Vysvětlení (v pořadí druhé) k zadávacím podmínkám veřejné zakázky Rekonstrukce bytového domu Líbeznice

Veřejný zadavatel: Obec Líbeznice

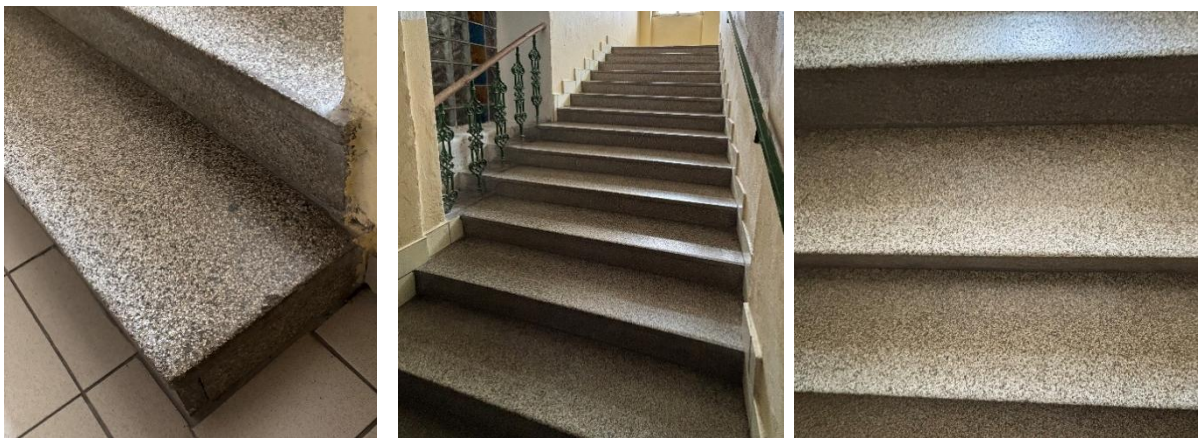
VV 01-bytový dům – stavební pol č.563-564 - takto popsanou položku nelze transparentně ocenit, prosím o doplnění materiálu kamenného obklady, povrchovou úpravu (broušený, leštěný ...), případně pro určení barevnosti i fotodokumentaci.

Zadavatel doplňuje fotodokumentaci žulového kamenného obkladu schodiště – povrch broušený.
